改善箇所説明図

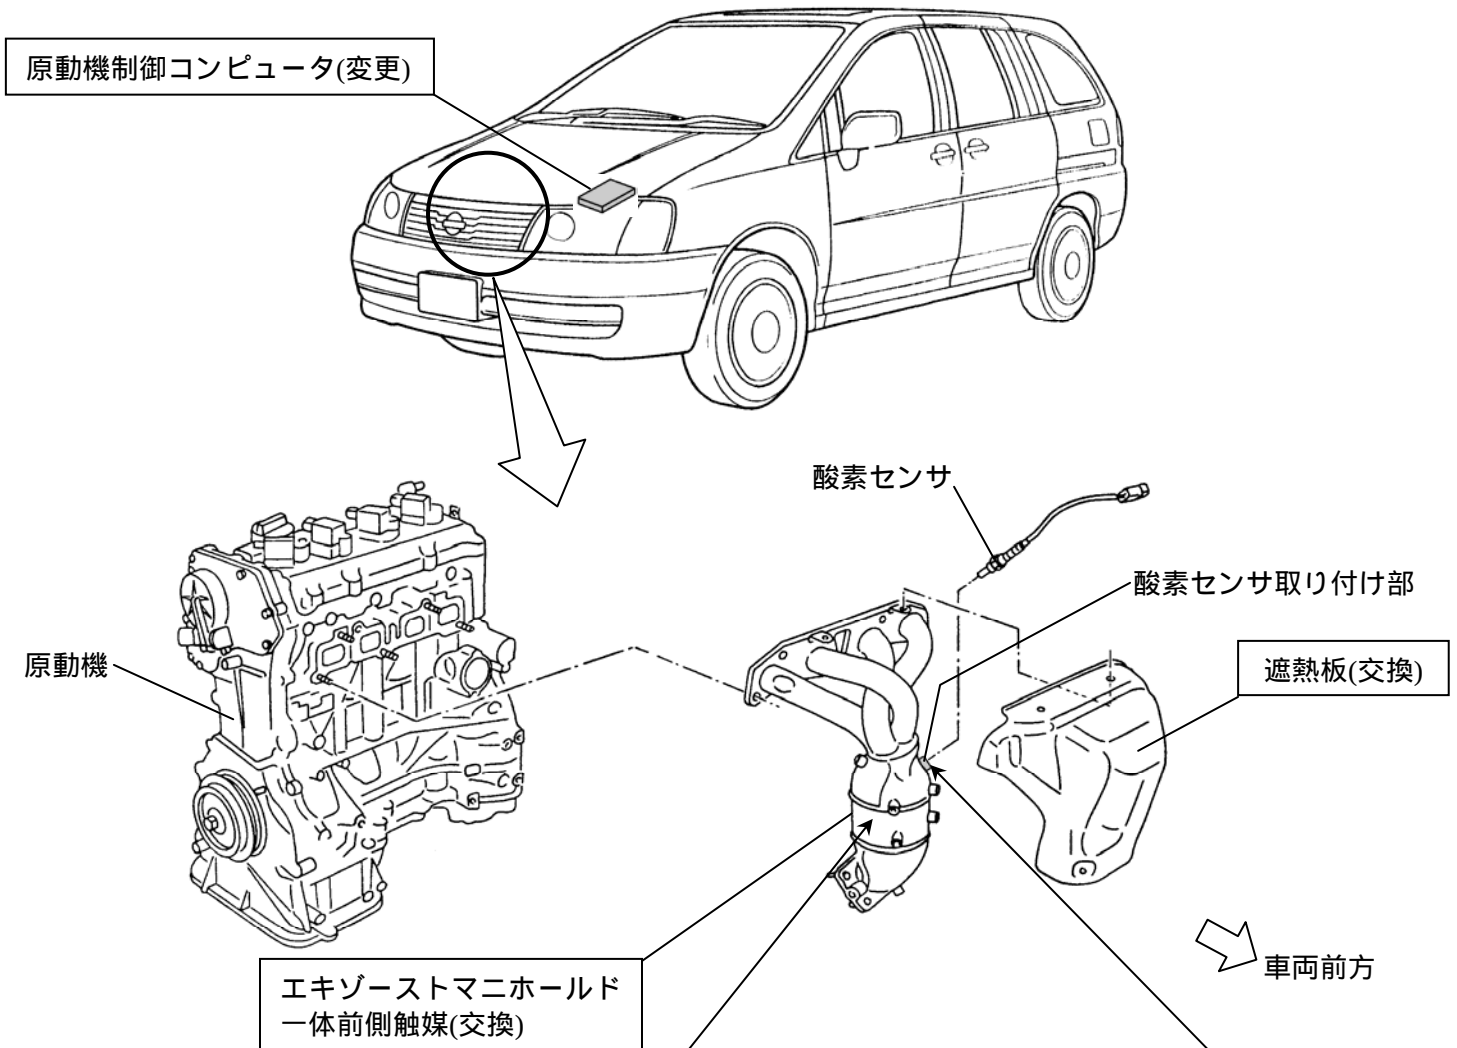
原動機制御コンピュータのプログラムが不適切なため、高速走行中の減速時に空気量が不足して失火した燃料が前側触媒部で燃焼する。または、エキゾーストマニホールド内部の排気流れに偏りがあるため、前側触媒内部が部分的に高温となる。そのため、当該触媒内部が高温の熱負荷を繰り返し受けて熱劣化し、損傷するおそれがある。

エキゾーストマニホールドの遮熱板の形状が不適切なため、前側触媒の酸素センサ取り付け部が熱負荷を繰り返し受けて、当該取り付け部が腐食する。そのため、当該取り付け部がはがれて異音が発生し、そのまま使用を続けると、酸素センサが外れて、騒音が増大するおそれがある。

全車両、当該プログラムを変更すると共に、触媒の損傷状態を点検し、異常がある場合はエキゾーストマニホールド一体前側触媒を新品と交換する。なお触媒内部に整流板を設けている車両については、異常の有無に関わらず、全車両、エキゾーストマニホールド一体前側触媒を対策品と交換する。全車両、エキゾーストマニホールド遮熱板を対策品に交換すると共に、酸素センサ取り付け部の状態を点検し、当該取り付け部がはがれた場合は、エキゾーストマニホールド一体前側触媒を対策品と交換する。

改善箇所説明図

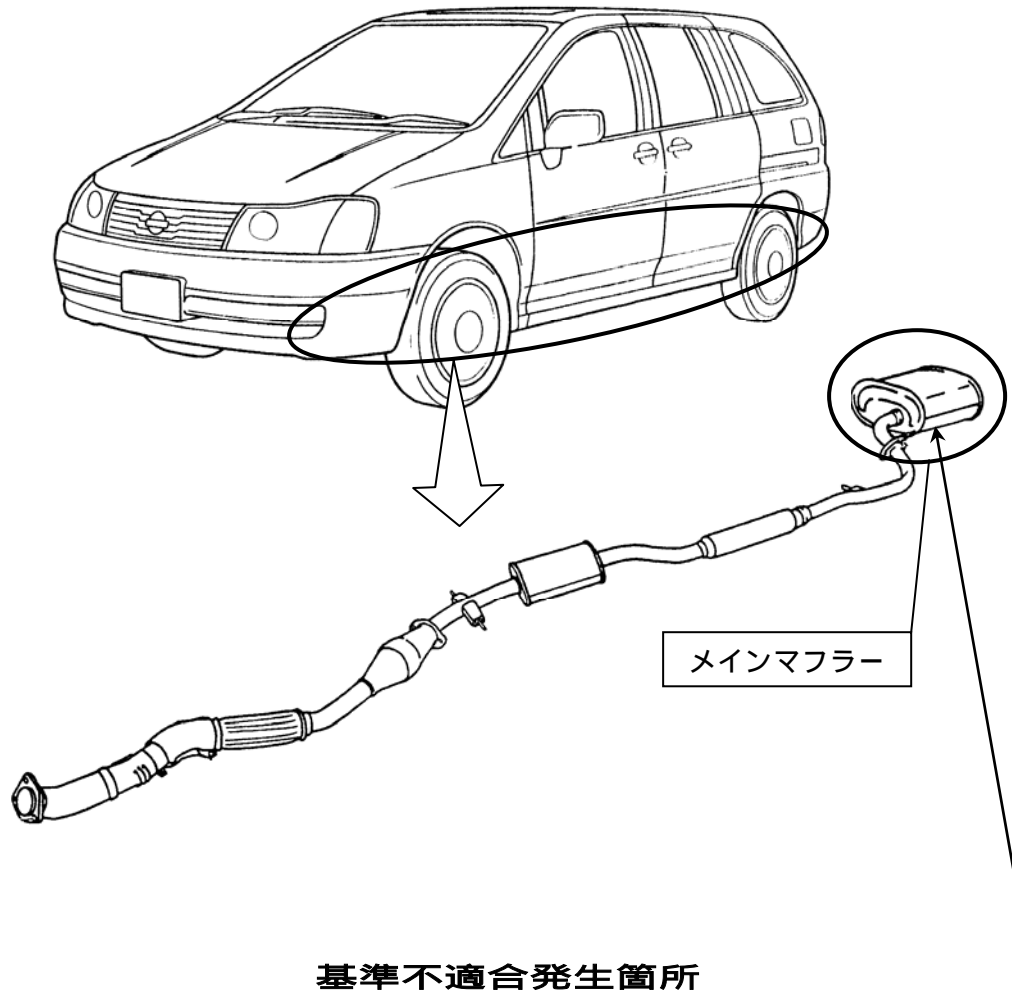
メインマフラーの材質が不適切なため、当該マフラー内部のインレットパイプが切損した場合に、インレットパイプ取り付け部に応力が集中して破損し、騒音が増大するおそれがある。

全車両、当該マフラーを対策品と交換する。
